**NOTE SUR LES INCIDENCES
ENVIRONNEMENTALES DES
MODIFICATIONS APPORTÉES AU
PROJET**

Projet de construction du nouvel
hôpital de la clinique Saint-
Pierre, ZACC de Louvranges

RÉFÉRENCE STRATEC : C1275

14 JANVIER 2025

Figure 4 : Evolution du tracé du chemin cyclopiéton au nord-est de la zone tampon (source : ASSAR)

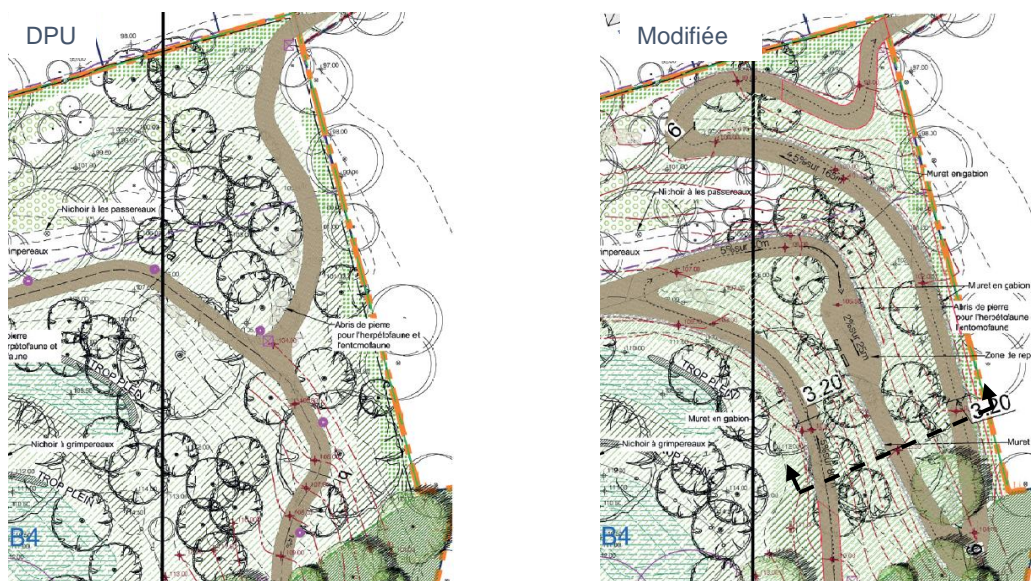
La modification apportée concerne principalement l'itinéraire qui est rendu plus sinueux de manière à respecter les pentes maximales recommandées par la sécuorthèque :

Un palier de repos long d'environ 25 m est également créé.

Le chemin cyclopiéton reste bidirectionnel et sa largeur est, pour rappel, de 3,2 m (2,0 m pour les cyclistes et 1,2 m pour les piétons).

Figure 7 : Evolution de la position de la noue d'infiltration 2

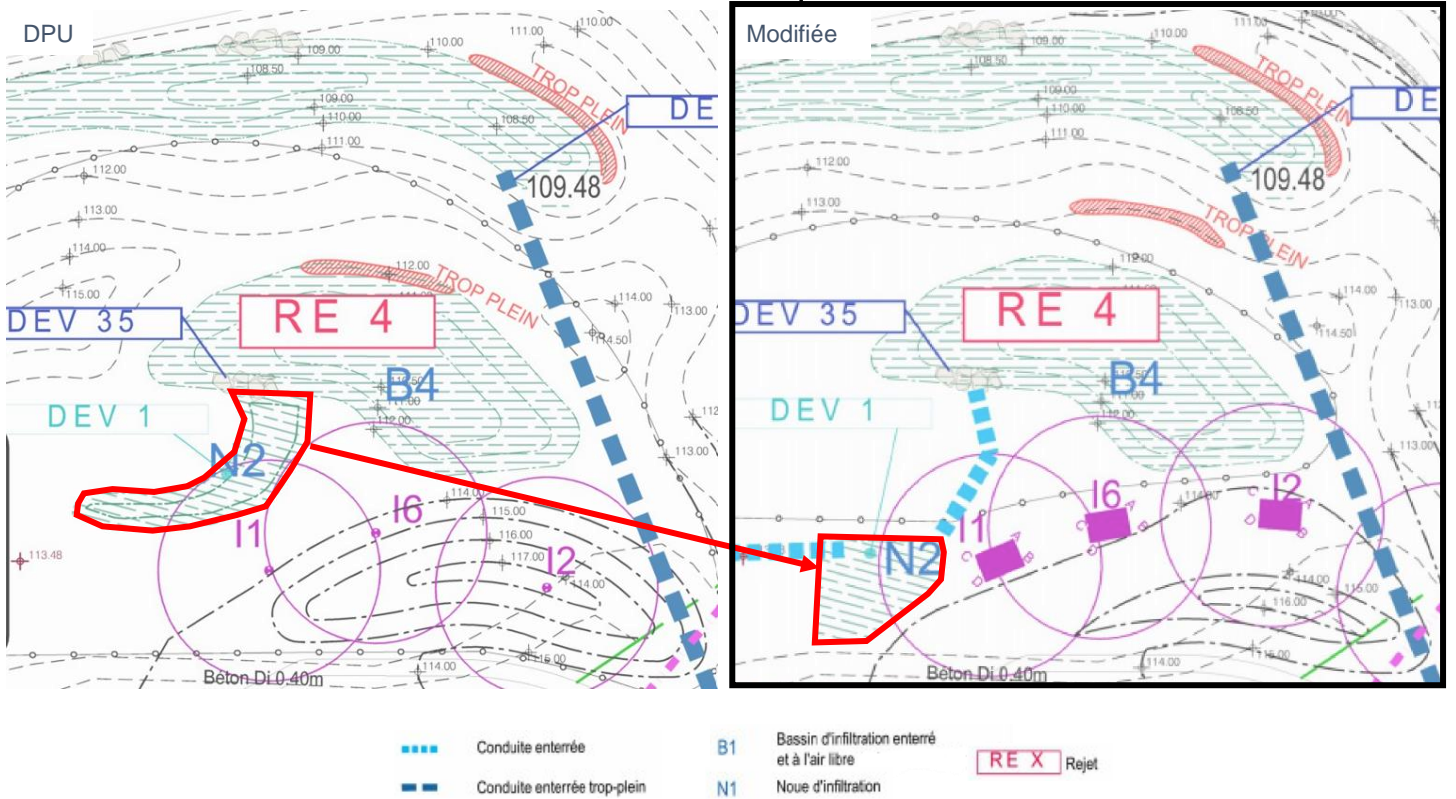
La noue d'infiltration N2 est déplacée, comme illustré dans la figure suivante, mais elle garde les mêmes caractéristiques en termes de volumes de rétention et de capacité d'infiltration.

Figure 8 : Evolution du tracé du Chemin des Charrons (source : ASSAR)

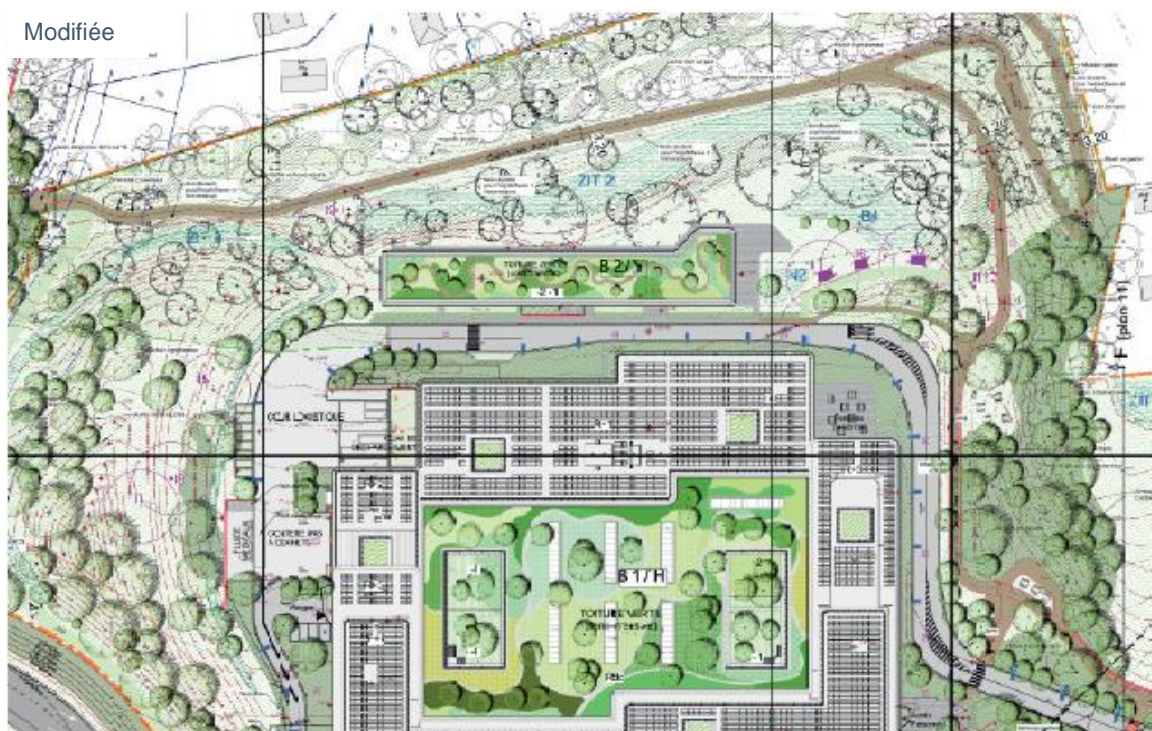
La modification de ce tracé entraîne également une modification des flux pour la mobilité active. Il n'est plus possible pour les piétons et cyclistes de faire le tour de l'hôpital.

Figure 11 : Modification du merlon paysager (source : ASSAR)

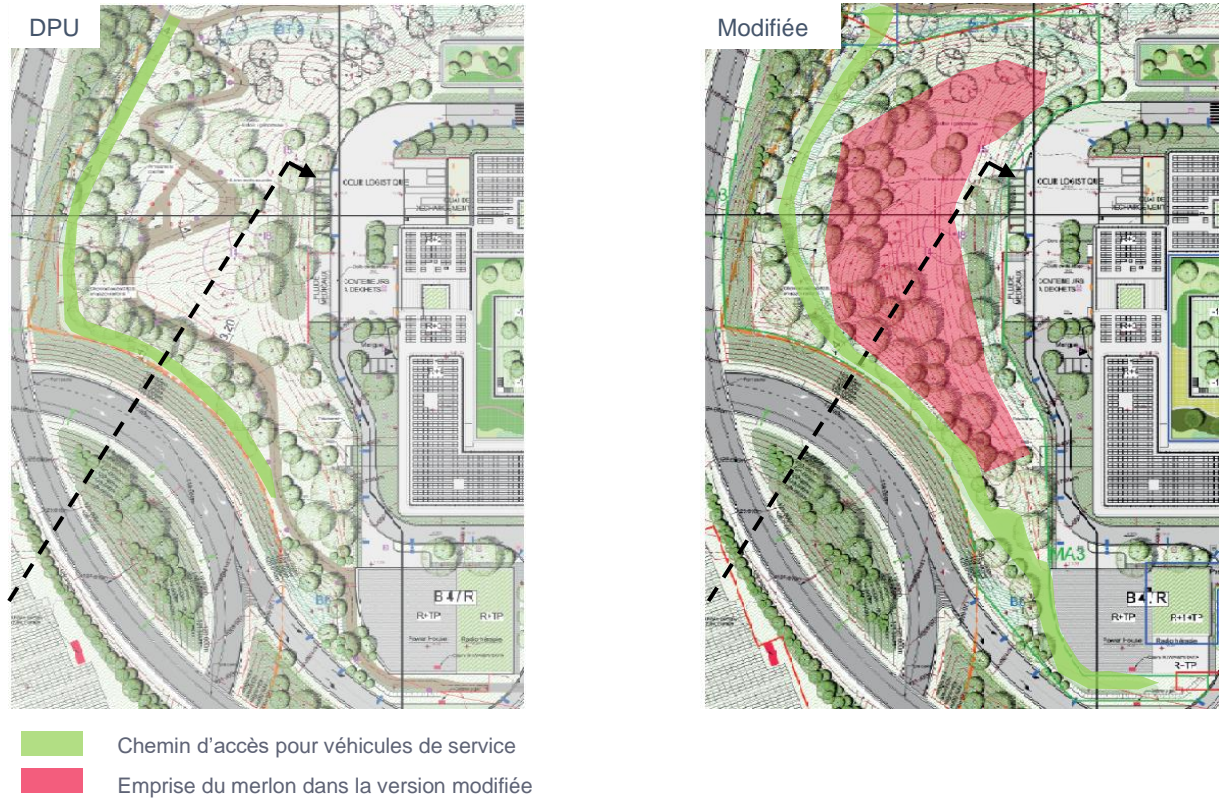
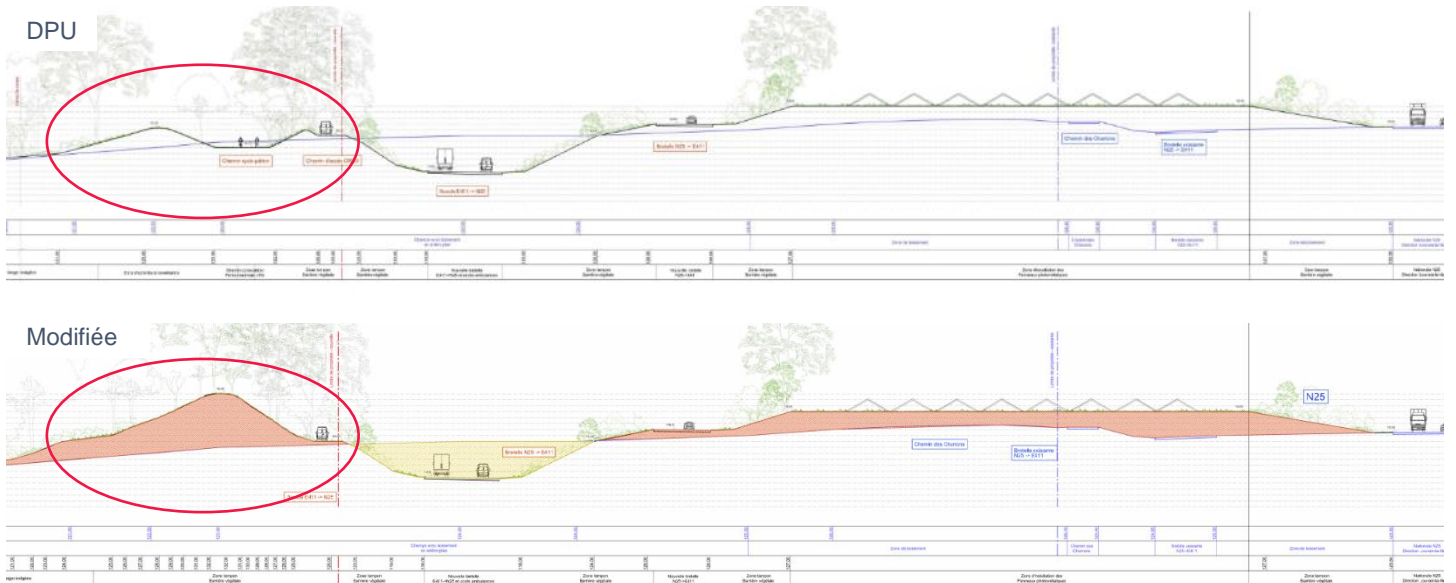
Cette modification permet de répondre aux préoccupations des riverains quant à la propagation des bruits aériens provenant des boucles autoroutières (E411/N25). Ce merlon constitue une barrière naturelle qui s'étend depuis le début de la boucle de la N25 jusqu'à la limite de la propriété, en lien avec le Chemin des Charrons. Du côté de l'hôpital, il est bordé par la voirie logistique périphérique.

La réalisation du merlon s'appuiera sur l'utilisation des terres excavées issues des travaux de terrassement des bâtiments. Cette réutilisation des terres entraîne une diminution des volumes de terre à évacuer hors site évaluée à 1157 camions (23 123 m³). Pour prévenir l'érosion et le ravinement, la pente a été limitée à un ratio de 6/4 (environ 30 %). Au pied des talus, les eaux de ruissellement seront naturellement dirigées vers la zone d'infiltration ZIT 3, dont la configuration a été légèrement ajustée en fonction du nouveau tracé du Chemin des Charrons, sans modification des volumes recueillis.

Figure 13 : Evolution de l'aire de manœuvre en bordure nord-ouest du site (source : ASSAR)

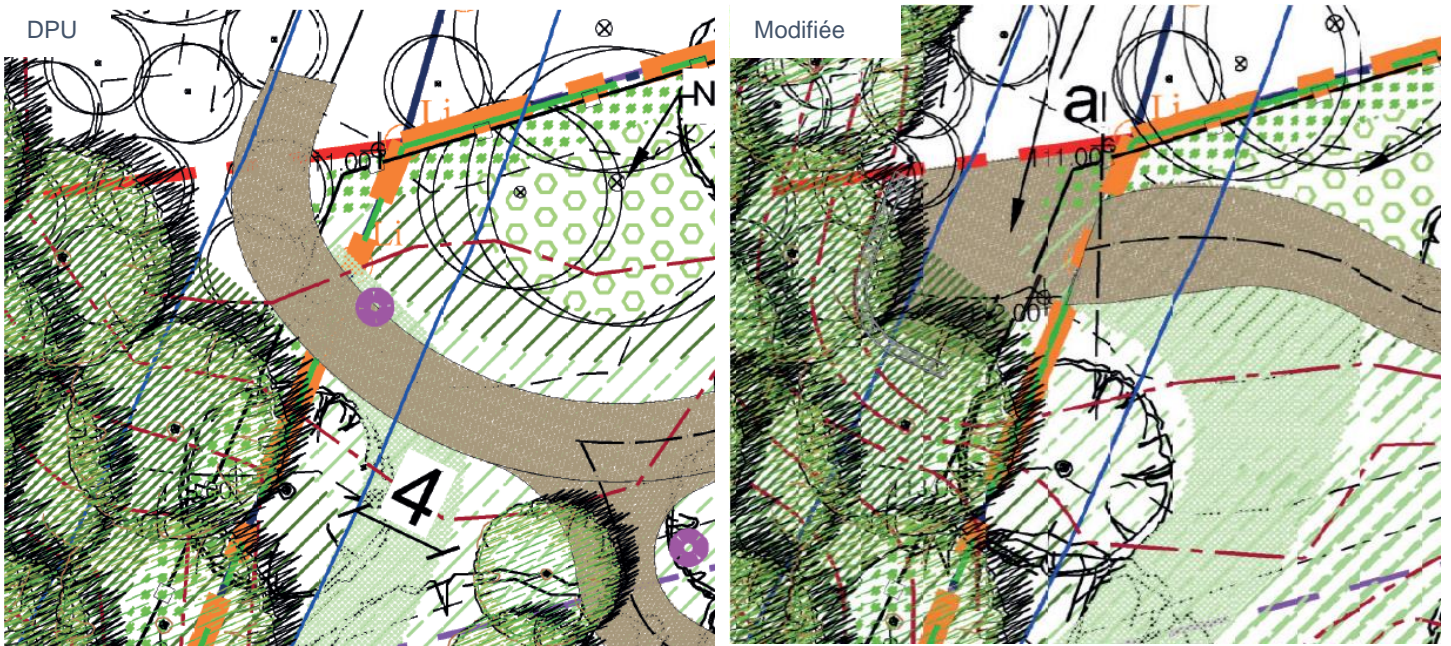
La disposition de la voirie située au nord-ouest à la limite de la propriété est modifiée. Un élargissement a été prévu afin de créer une aire de manœuvre. Celle-ci permettra aux véhicules ayant emprunté le tronçon en provenance de Wavre d'opérer un demi-tour de manière sécurisée.

Figure 14 : Evolution du plan d'abattage (source : ASSAR)

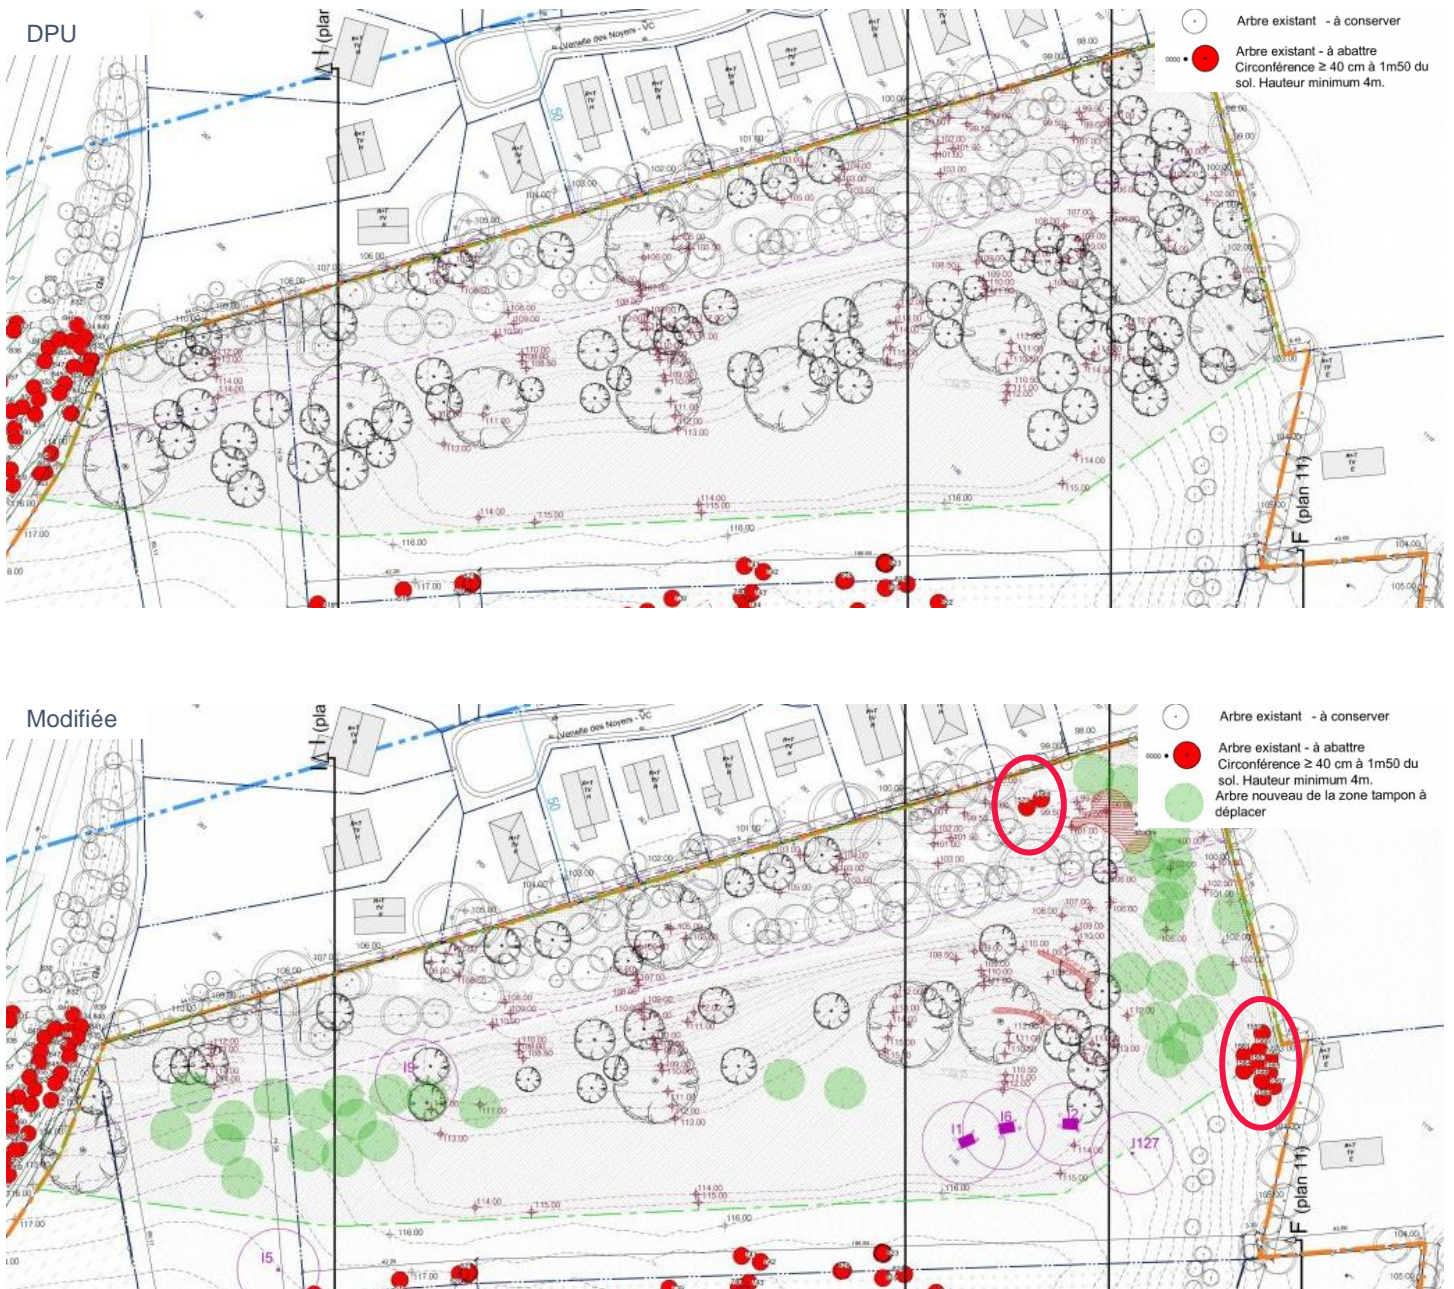
Les tronçons cyclo-pédestres, l'un venant du Chemin de Louvranges et l'autre du Chemin des Charrons en provenance de Wavre, traversent respectivement les extrémités Est et Ouest de la zone tampon. Les modifications apportées dans ces deux secteurs sont très limitées et concernent principalement le déplacement de 33 arbres et arbustes récemment plantés, ainsi que l'abattage de 12 arbres existants.

Ces derniers seront remplacés par de jeunes arbres. En dehors de ces interventions localisées, aucune autre modification n'est prévue dans la zone tampon.

Figure 15 : Modification de la gestion de l'eau au niveau de la boucle de l'autoroute (source : ASSAR)

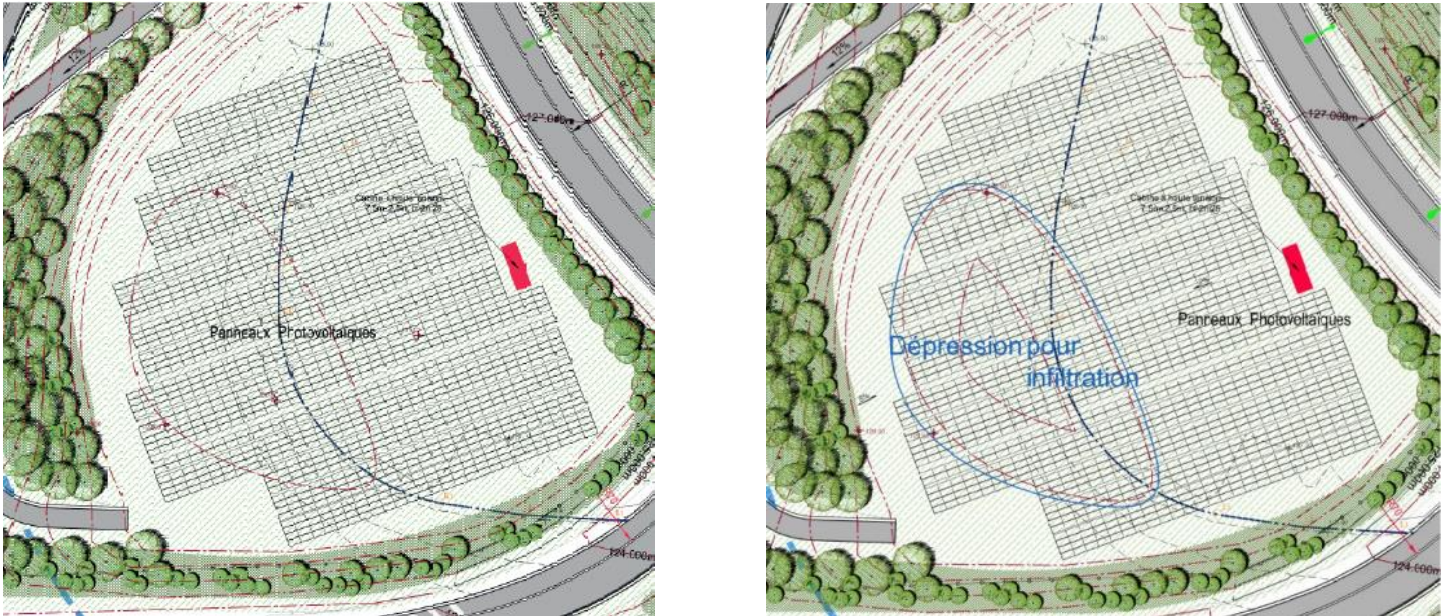
Suite à l'examen des plans déposés dans le cadre de la demande de permis, la cellule GISER a demandé des précisions concernant la gestion des eaux de ruissellement issues des panneaux photovoltaïques. Ces panneaux sont fixés sur une structure métallique ancrée dans le sol, alignés et inclinés pour optimiser leur exposition au soleil. La gestion des eaux et le risque d'inondation reviennent également dans les préoccupations des riverains.

Pour répondre à cette problématique, la solution proposée consiste à aménager de petites noues au pied des versants des panneaux. Ces noues permettront de collecter les eaux de ruissellement et de les diriger naturellement vers une zone d'infiltration prévue à cet effet. Les plans détaillent la localisation de ces aménagements, conçus pour garantir une infiltration naturelle des eaux.

Figure 16 : Evolution de la pente menant à l'entrée principale (source : ASSAR)

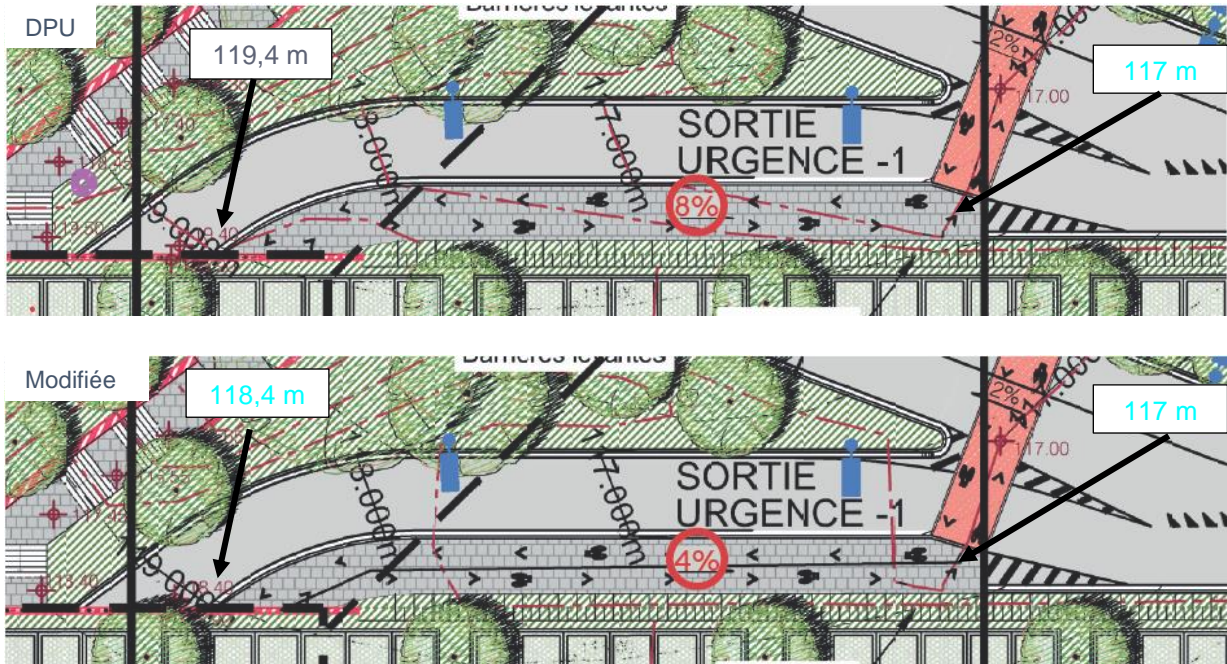
L'accès à l'entrée principale (rez-de-chaussée) de l'hôpital est désormais possible depuis le Chemin des Charrons, en traversant la voirie logistique et en empruntant le trottoir qui longe la sortie carrossable des urgences (niveau -01).

Les niveaux des voiries et du trottoir ont été adaptés conformément aux normes réglementaires pour garantir leur fonctionnalité et leur sécurité. La pente a également été adoucie, passant de 8% à 4%.

Figure 17 : Suppression de la passerelle cyclopiétonne au niveau du bâtiment de radiothérapie (source : ASSAR)

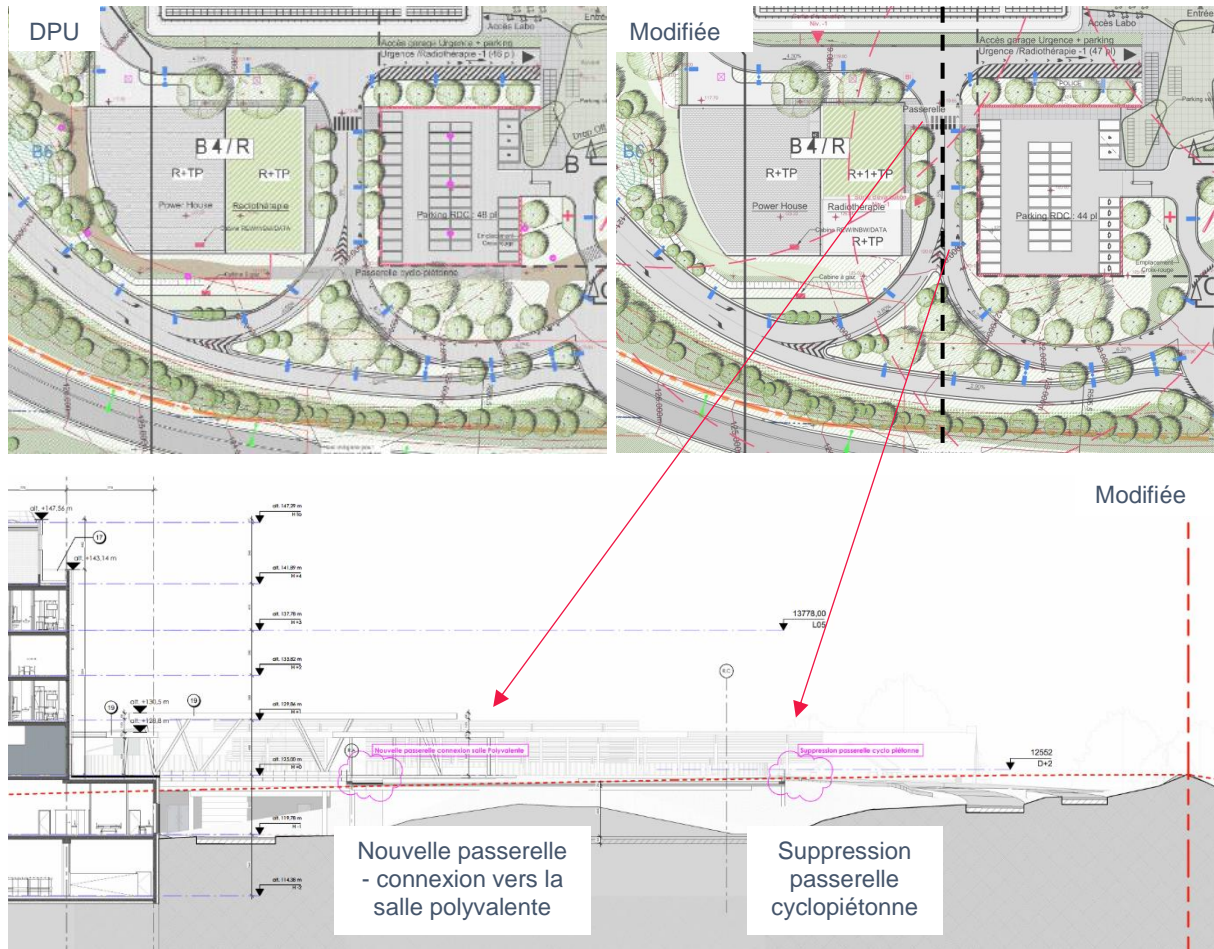
Le nouveau concept fonctionnel prévoit la suppression de l'ancien chemin PMR ainsi que de la passerelle cyclopiétonne.
